Fv.541 – Høyringsbrev – omklassifisering – Tjong – Hestaneset (Grutle og Holme) – Bømlo kommune

Fv.541 – HOLME

Fv.541 – Grutle

Synfaring i samband med eventuell omklassifisering
FT 541 hp 5 km 8,735 - 9,907 - Holme - Bømlo kommune
Registrerte punkt på synfaring 24.03.2017
Målestokk 1:3500
Statens vegvesen

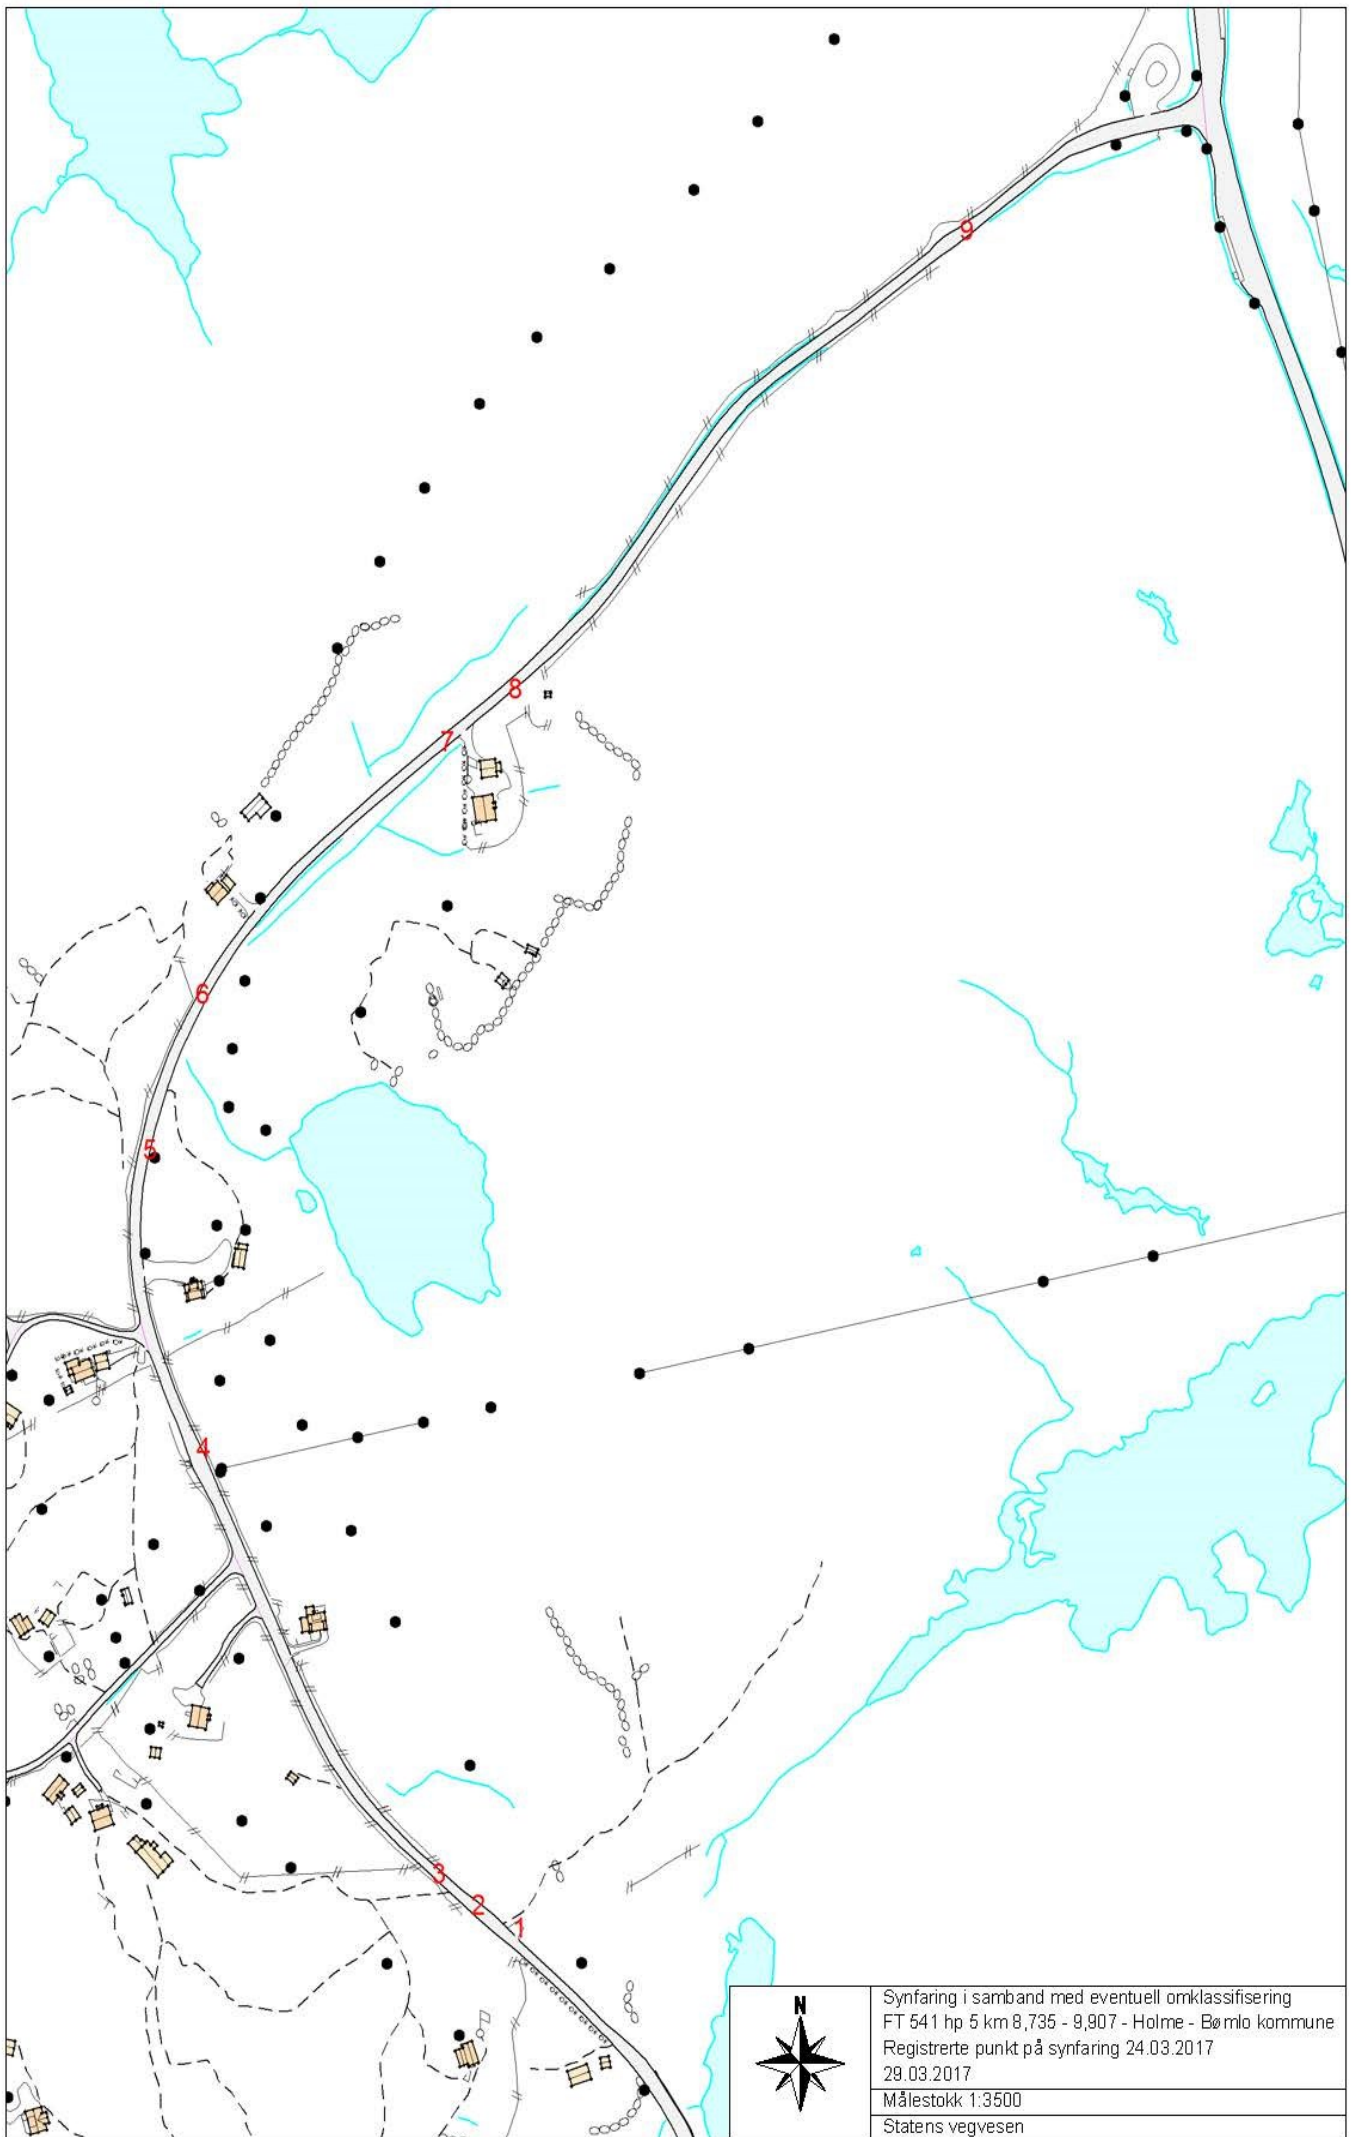
Funn/vurdering: Alle kummer og stikkrenner skal sjekkast og eventuelt tømmast i tillegg til generell grøftereinsk.

P	Hp	Km	Skade, mangel	Tiltak	Bilde
1	5	8,735	Manglar snumoglegheit	Etablere snu plass	<p>1219 FT541 HP5 8752</p>  <p>Hordaland 6653552-52881 24-03-2017 13:03:56</p>
3	5	8,781 - 8,791	Dårleg asfaltdekke	Ny asfalt, 10 meter x 5 meter = 50 m ²	<p>1219 FT541 HP5 8783</p>  <p>Hordaland 6653577-52900 24-03-2017 13:07:56</p>
5	5	9,153 - 9,158	Skada asfaltkant	Ny asfalt, 5 meter x 1 meter = 5 m ²	<p>1219 FT541 HP5 9153</p>  <p>Hordaland 6653913-53018 24-03-2017 13:13:51</p>

6	5	9,231 - 9,251	Dårleg asfalt	Ny asfalt, 20 meter x 5 meter = 100 m ²	<p>1219 FT541 HP5 9230</p>  <p>Hordaland 6653984 -52990 24-03-2017 13:13:25</p>
7	5	9,390 - 9,410	Dårleg asfalt	Ny asfalt, 20 meter x 5 meter = 100 m ²	<p>1219 FT541 HP5 9386</p>  <p>Hordaland 6654080 -52869 24-03-2017 13:19:05</p>
8	5	9,435 - 9,465	Dårleg asfalt	Ny asfalt, 30 meter x 2,5 meter = 75 m ²	<p>1219 FT541 HP5 9420</p>  <p>Hordaland 6654095 -52838 24-03-2017 13:20:05</p>

9	5	9,745 – 9,765	Dårleg asfalt	Ny asfalt, 20 meter x 2 meter = 40 m ²	 <p>1219 FT541 HP5 9738</p> <p>Hordaland 6654290 - 52590 24-03-2017 13:26:58</p> <p>1219 FT541 HP5 9740</p> <p>Hordaland 6654289 - 52587 24-03-2017 13:26:53</p>
---	---	------------------	---------------	--	--

P	Hp	Km	Skade, mangel	Tiltak	Bilde
2	5	8,763	Dårleg synlegheit	Bytte skiltplate, 2 stk skilt 362 "Farts-grense"

4	5	9,014	Feil skilting	Skiltvedtak /ordne skilt	
---	---	-------	---------------	--------------------------------	---

Synfaring i samband med omklassifisering
FT 541 hp 5 km 11,860 - 12,828 - Grutle - Børmo kommune
Registrerte punkt på synfaring 19.09.2017
Målestokk 1:3000
Statens vegvesen

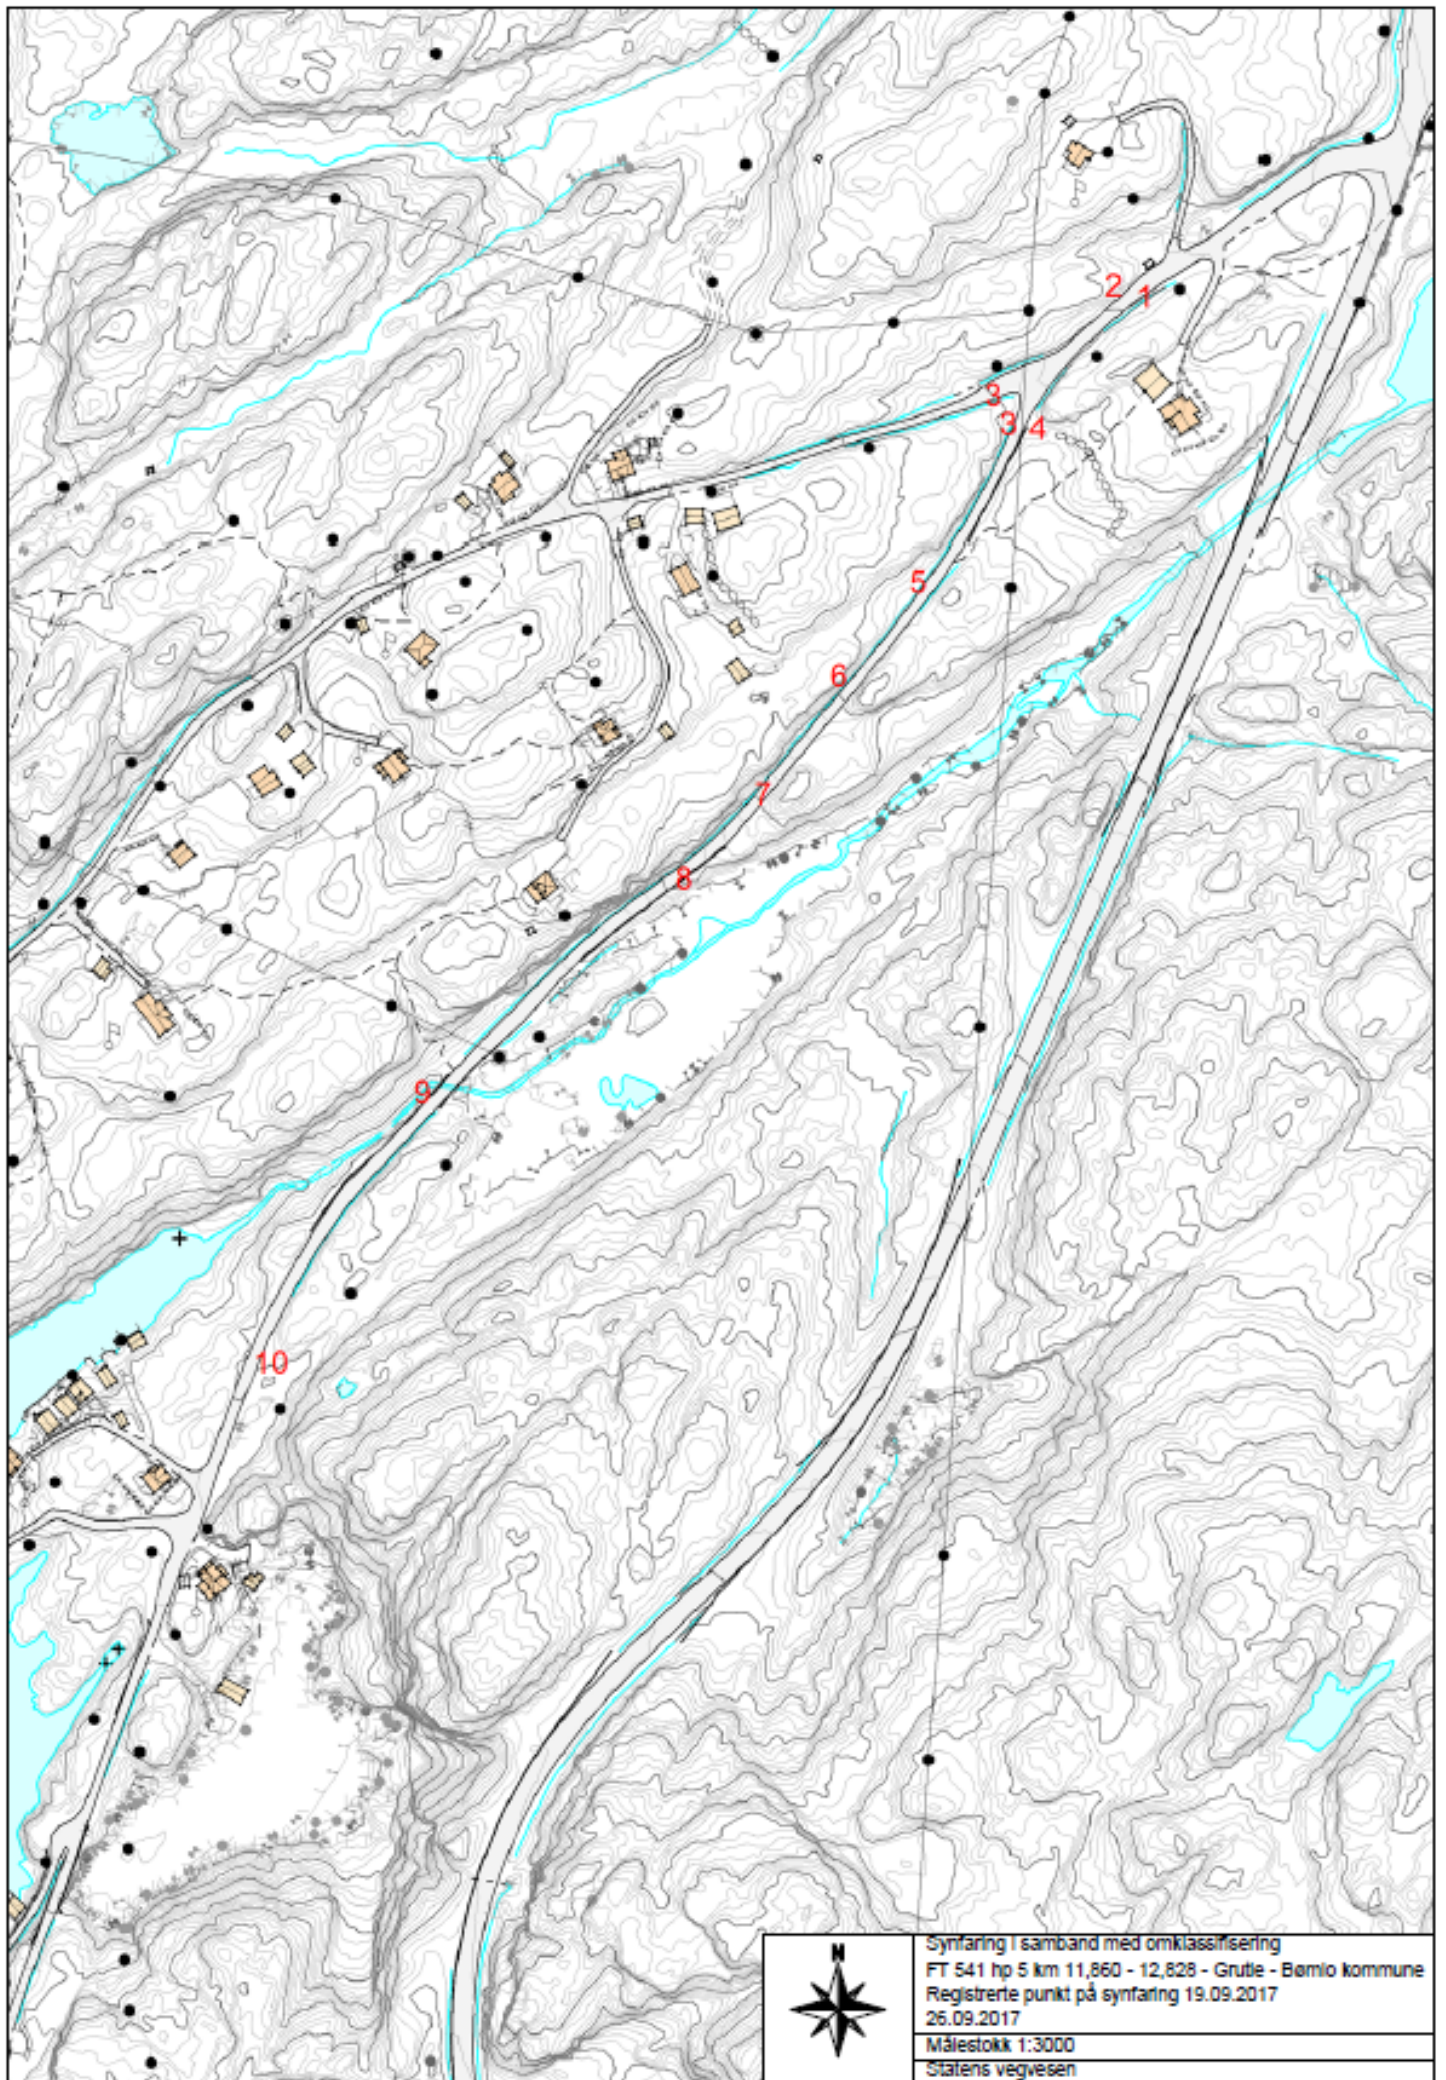
- Alle stikkrenner skal sjekkast og eventuelt renskast
- Grøfterens langs heile strekninga

P	Hp	Km	Skade, mangel	Tiltak	Bilde
4	5	12,570	Her går det ei stikkrenne frå den kommunale vegen under fylkesvegen	Ingen tiltak

P	Hp	Km	Skade, mangel	Tiltak	Bilde
5	5	12,470 - 12,510 (om lag)	Dårleg asfalt	Ny asfalt, 1 m x 40 m = 40 m ²	 
7	5	12,370 - 12,400 (om lag)	Dårleg asfalt	Ny asfalt, 5 meter x 30 meter = 150 m ²

P	Hp	Km	Skade, mangel	Tiltak	Bilde
6	5	12,450	Busker i det frie rom	Fjerne brake

P	Hp	Km	Skade, mangel	Tiltak	Bilde
8	5	12,330	Skada rekkverk	Nye stolper, 2 stk	
9	5	12,210	Skada rekkverksstolpe	Ny stolpe, 1 stk

P	Hp	Km	Skade, mangel	Tiltak	Bilde
1	5	12,643	Feil skilting etter omklassifisering	Fjerne skilt og skiltstolpe	
2	5	12,625	Skiltet stemmer ikkje dersom Grutlebrekka vert lagt ned som offentlig veg	Evt. fjerne skilt og skiltstolpe

3	5	12,567	Feil skilting?	Avklare om vegen skal vere forkjørsregulert. Fjerne skilt 541.	
10	5	12,075	Feil skilting	Fjerne skilt og skiltstolpe
